3. 審議事項

(1) 個別占用案件の審議【審議資料1】

個別占用案件のカルテ（許可更新）

平成 年度 公共事業	工事(その)
(都)山手幹線	
尼崎市東園田町	
施設平面図	
縮尺 1:200	
兵庫 県

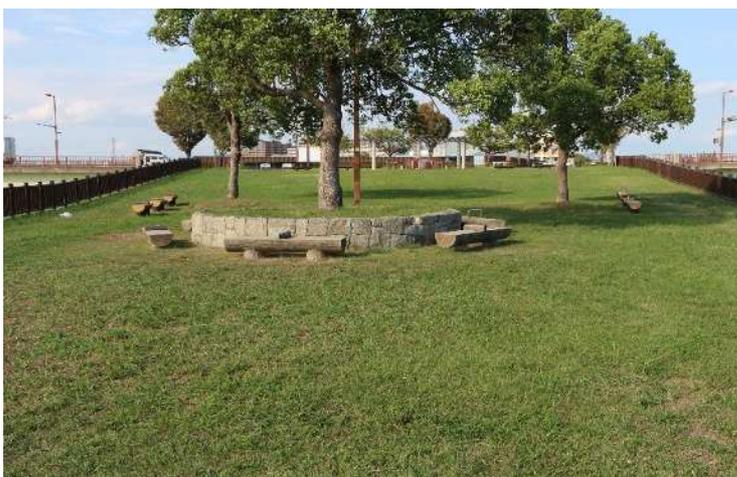
番号	更新時委員会の意見 (R3年度第1回)	許可時の市の回答 (R3年11月許可)	現在までの取組(対応)状況	今回の現地調査での意見	今回委員会の意見
1	比較的良好に手入れされている。	—	引き続き、適正な維持管理に努めます。		
2	現状は外来種の草原となっているため、チガヤ草原等の管理目標を定めた方が良い。 (P12 写真③④)	外来種対策について検討します。	現時点で対応はできていませんが、今後外来種以外での草地緑化の検討を進めていきたいと考えています。		
3	自転車道の休憩施設としての利用者の利便性及び植生を管理する上で給水施設や藤棚の設置等についても検討されたい。 (P12 写真⑤)	上下水道の配管がないため、給水施設の設置は見送ります。また、パーゴラについては、植物以外で日よけする方法を検討します。	上下水道の配管がないため、給水施設の設置は見送ります。またパーゴラについては、植物以外で日よけする方法を検討中。

番号	前回中間報告時の委員会の意見 (R6年度第1回委員会)	現在までの取組(対応)状況	今回の現地調査での意見	今回委員会の意見
1	現状はつる植物(クズ)が侵食し、外来種(セイバンモロコシ)の草原となっているため、チガヤ草原等の管理目標を定めた方が良い。 (P12 写真③④)	チガヤ等の在来草本の定着に向けた実験区画の準備や他都市のチガヤ(在来草本)導入実績のヒアリングなど、情報収集を行っています。		
2	自転車道の休憩施設として、藤棚の日よけ等についても検討されたい。 (P12 写真⑤)	上下水道の配管がないため、給水施設の設置は見送ります。またパーゴラについては、上部の構造も含め、日よけする方法を検討します。		
3	ごみが目立つので、適切な管理をお願いしたい。 (P12 写真⑥)	おおぞら広場の除草時、またその他現場付近に立ち寄った時におおぞら広場にごみがあれば撤去するよう心がけております。

平面図

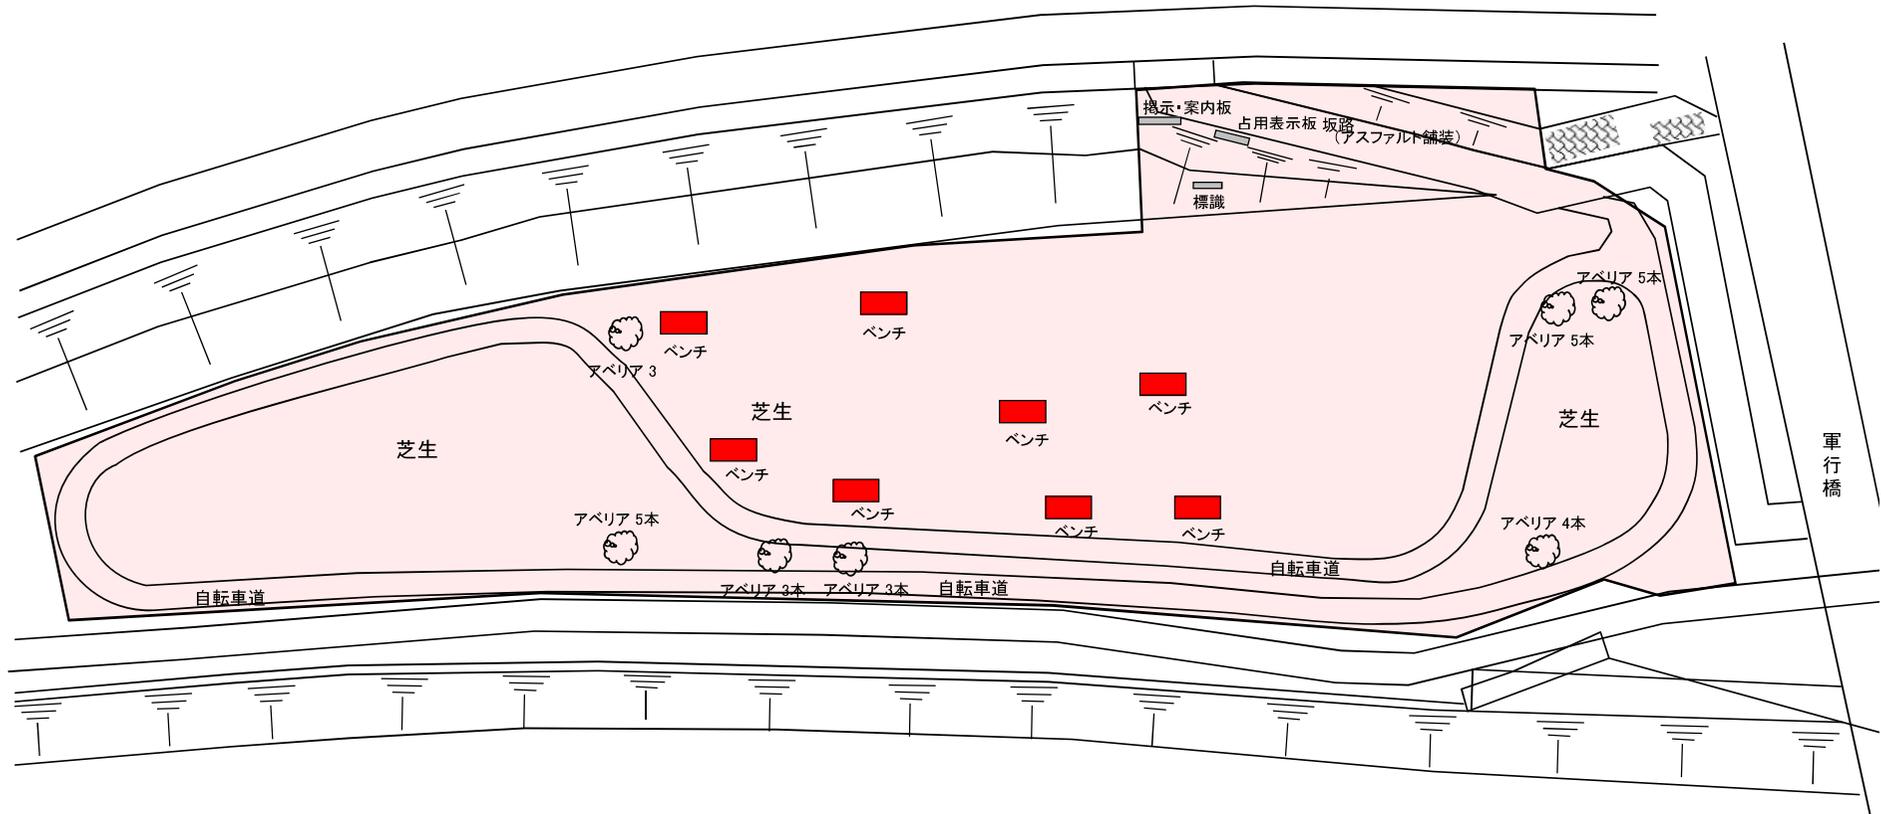
番号	更新時委員会の意見 (R3年度第1回)	中間報告時の市の回答 (R5年度第1回)	現在までの取組(対応)状況	今回の現地調査での意見	今回委員会の意見
1	比較的良好に手入れされている。 クズの刈り残しがあったので、 適切な管理をお願いしたい。 (P22 写真①②③④)	クズの刈り残しがないよう適切な 維持管理を行っている。	クズの刈り残しがないよう適切な 維持管理を行っている。		
2	チガヤの取り組みについては看板 を設置する等により市民に伝 えることも考えて頂きたい。 (P22 写真⑦)	チガヤの取り組みについての看 板は設置を検討する。	「チガヤを保全しています」とい う内容の看板を設置している。

中間報告時委員会の意見 (R5年度第1回)	現在までの取組(対応)状況	今回の現地調査での意見	今回委員会の意見
1	チガヤの保全対策を進めるととも に、植生管理(オカルガヤ・メカルガ ヤ等の貴重種の保全や、シナダレ スズメガヤ・セイバンモロコシ等の外 来種の除去)を適切に実施してい てほしい。 (P22 写真①②③④)	チガヤ及び貴重種の保全に努め、外来 種が広がらないよう植生管理に努めてい る。		
2	チガヤ保全の取り組みについての看 板は、生物多様性保全の観点から、 チガヤの大切さが市民に分かり易 い内容にしてほしい。 (P22 写真⑦)	チガヤ保全の看板を設置したが、もう少 し詳細な啓発看板の設置を検討してい る。

平面図

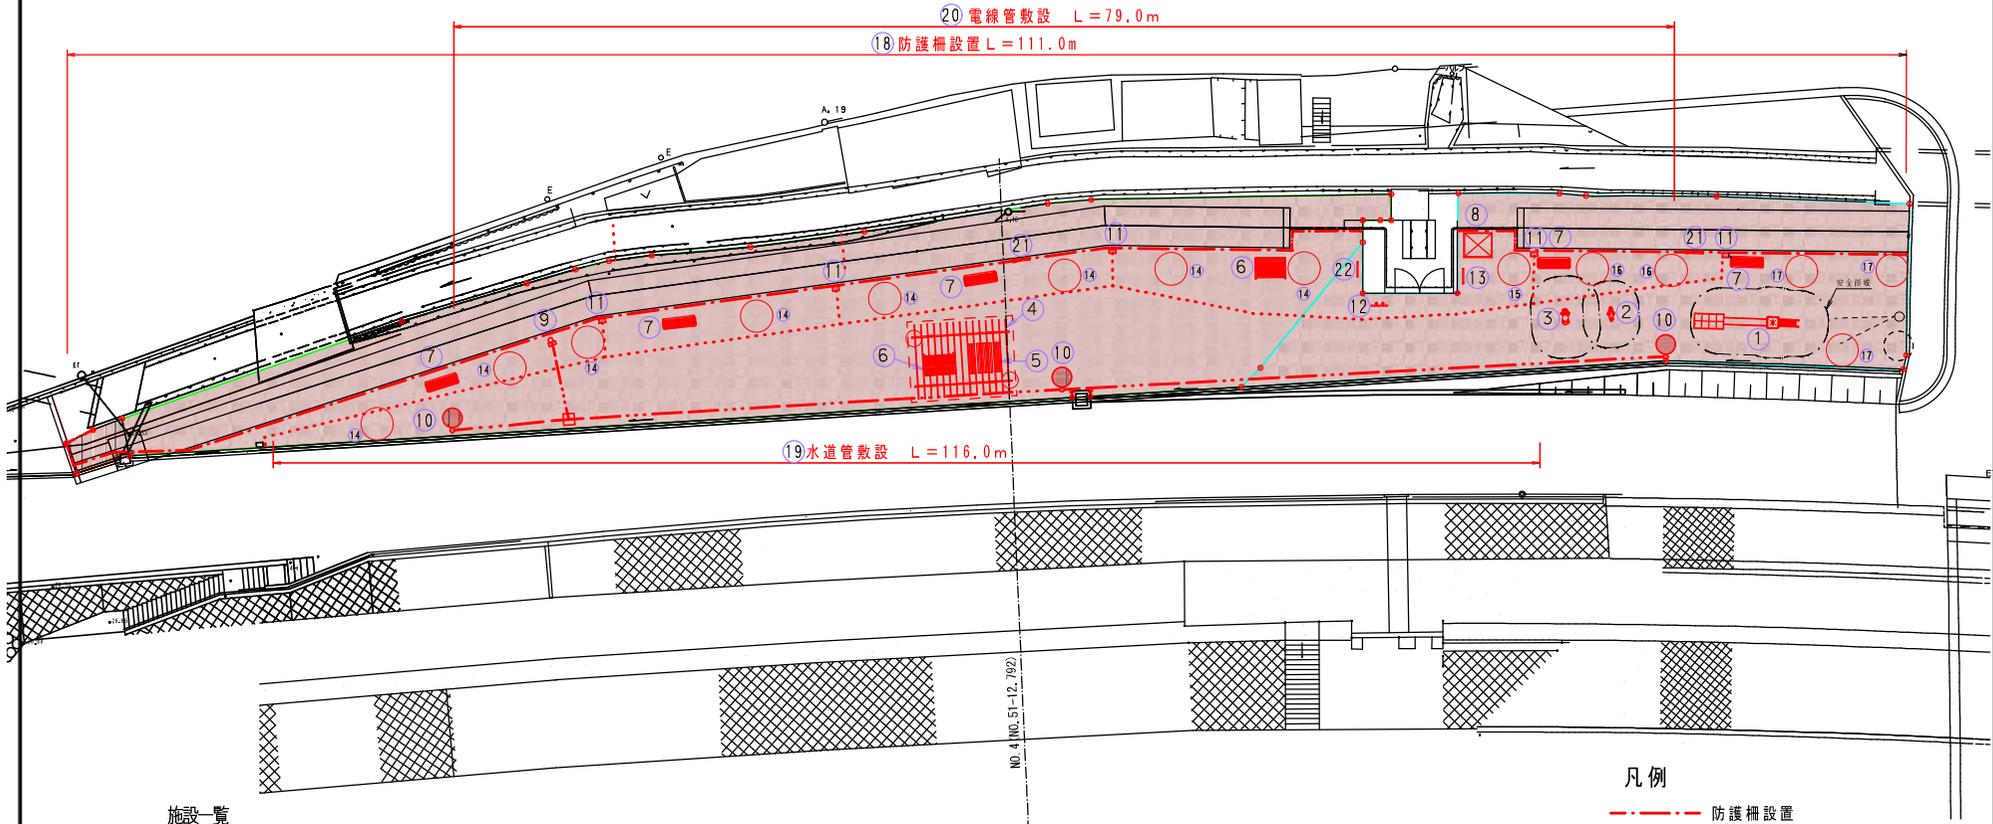
更新時委員会の意見 (R3年度第1回)	中間報告時の市の回答 (R6年度第1回)	現在までの取組(対応)状況	今回の現地調査での意見	今回委員会の意見
1	比較的良好に手入れされている。	—	引き続き、地元自治会とも協力をし、適正な維持管理に努めます。		
2	エドヒガンは猪名川の特徴的な樹種であり、名前や由来を記載したプレートを設置してそのことをもっと市民に伝えていただきたい。(P30 写真④)	エドヒガンについて周知を検討しております。別紙の文章案についてお意見願います。	本市が希少なエドヒガンの群生地であることを市民の方へ広く周知することができるよう、服部先生より内容についてご意見をいただき、現地フェンス2箇所にラミネートを掲示いたしました。		
3	シダレウメやエドヒガンの中には弱っている個体もあるので、引き続き適切な管理をお願いしたい。(P30 写真③)	シダレウメやエドヒガンについて、今後も継続して維持管理に努めます。	シダレウメやエドヒガンについて、今後も継続して維持管理に努めます。

中間報告時委員会の意見 (R6年度第1回)	現在までの取組(対応)状況	今回現地調査での意見	今回委員会の意見
1	エドヒガンや藤棚の管理、清掃がきちんとされている。	引き続き、適正な維持管理に努めます。		
2	エドヒガンは猪名川の誇る特徴的な樹種であり、そのことを市民に伝えられるようなプレートを設置して頂きたい。(P30 写真④)	本市が希少なエドヒガンの群生地であることを市民の方へ広く周知することができるよう、服部先生より内容についてご意見をいただき、現地フェンス2箇所にラミネートを掲示いたしました。
